정기(기동점검) 점검 결과보고

[신림선 도시철도 민간투자사업 건설공사(1공구)]

□ 점검일시 : 2022.01.17 (월)

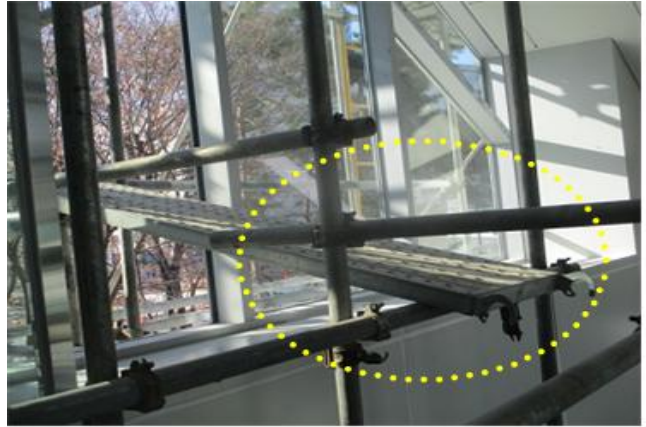
- 1) 104정거장 거푸집설치작업장 이동구간에 설치해 있는 가설통로구간은 상부 미고정, 자재 적치, 정리상태 미흡 등으로 작업자 이동간에 전도 등의 안전사고 발생우려가 있으니 보완을 실시하여 관리하기 바람.

- 2) 또한, 복공판 해체구간 주변 자재 적치 등으로 작업자 이동 통로가 협소하여 작업자 이동 등의 안전사고 발생우려가 있으니 조치하기 바람.
